福島第一原子力発電所 特定原子力施設に係る実施計画変更比較表（目次）

福島第一原子力発電所 特定原子力施設に係る実施計画変更比較表（第Ⅲ章 第1編）

図 2. 2. 2-2 敷地境界線上の最大実効線量評価地点

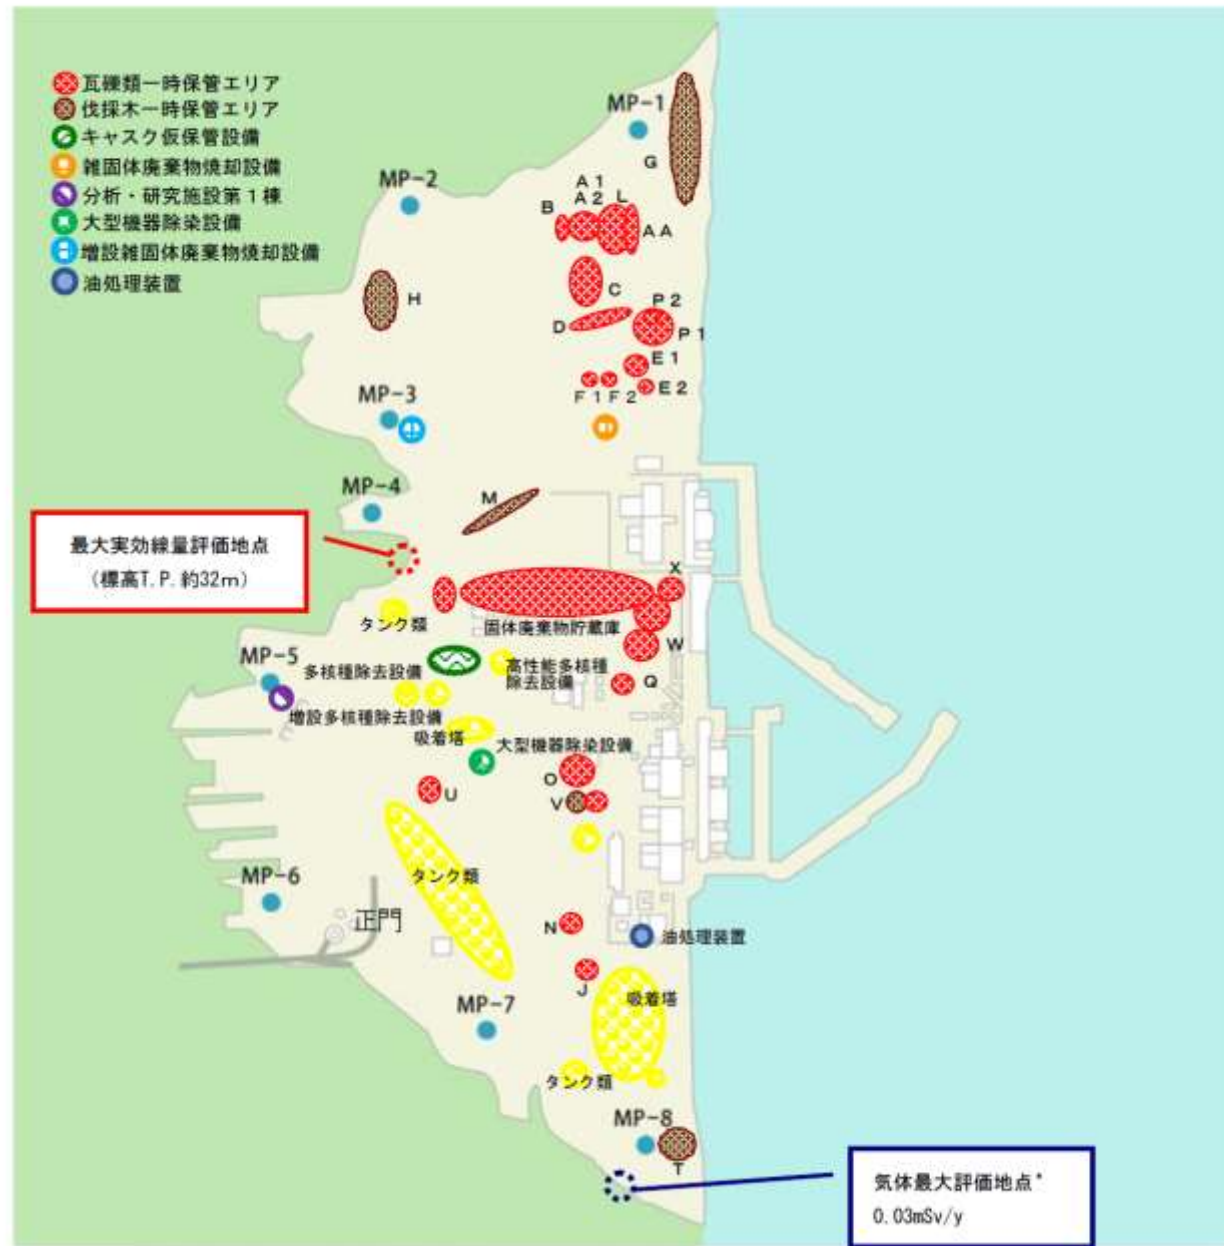
大型廃棄物保管庫の位置(吸着塔と表示)を追加

大型廃棄物保管庫の評価の追加
